改善箇所説明図

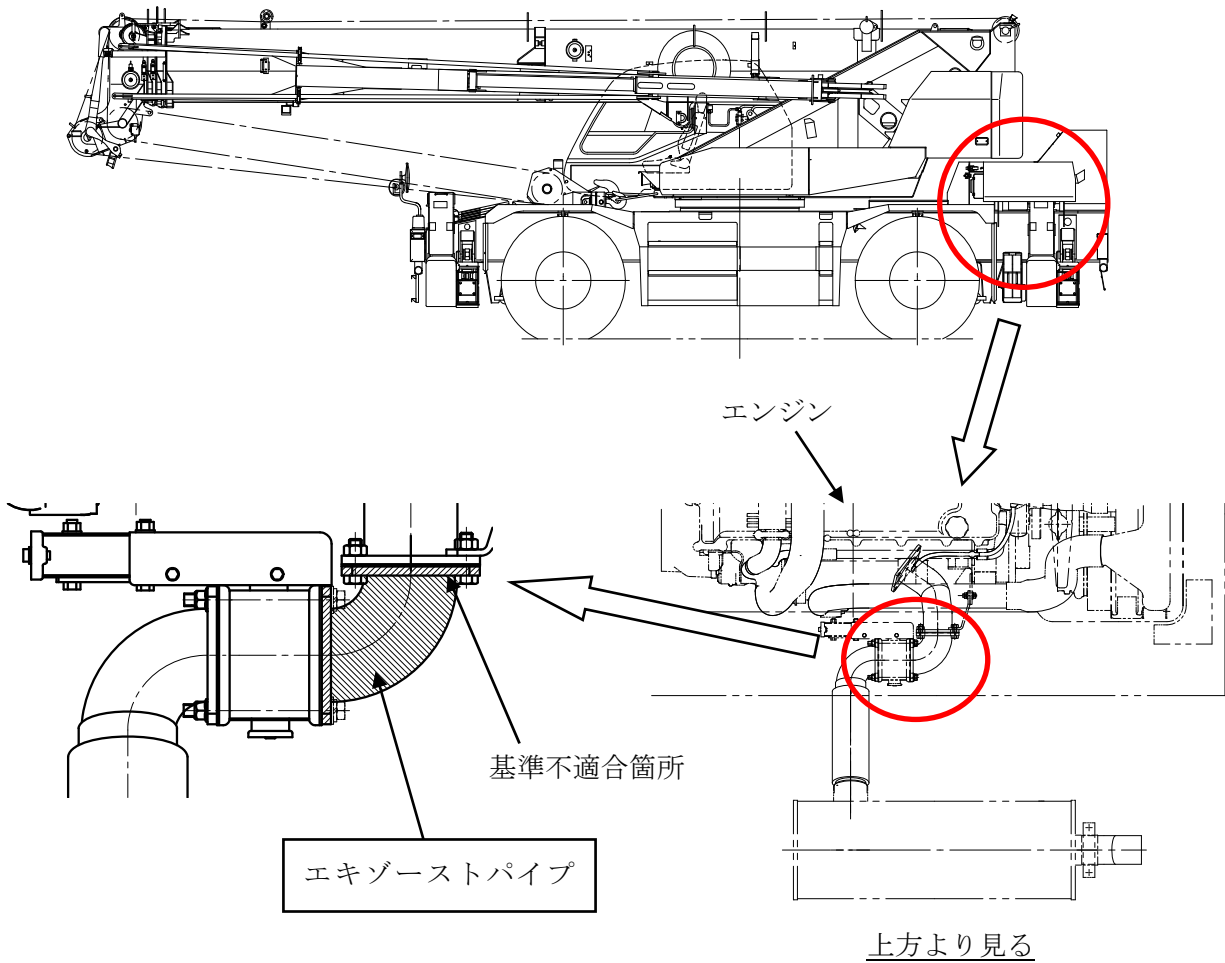
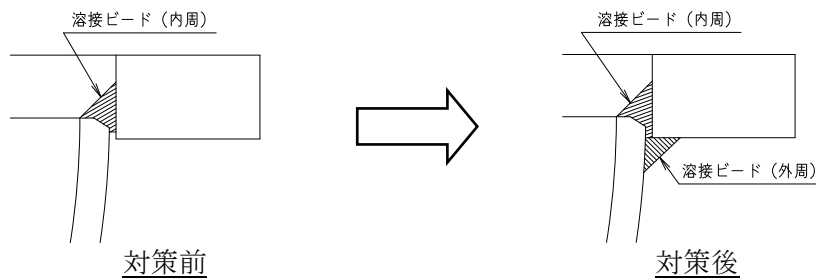
基準不適合箇所

エキゾーストパイプのフランジ部の溶接が不適切なため、原動機の振動により当該溶接部に亀裂が生じる場合があります、最悪の場合、エキゾーストパイプのフランジ部が破断し、排気騒音が増大するおそれがある。

改善内容

全車両、エキゾーストパイプを対策品に交換する。

識別：外周溶接ビードの有無にて容易に識別可能なため、特別な識別の追加は行わない。
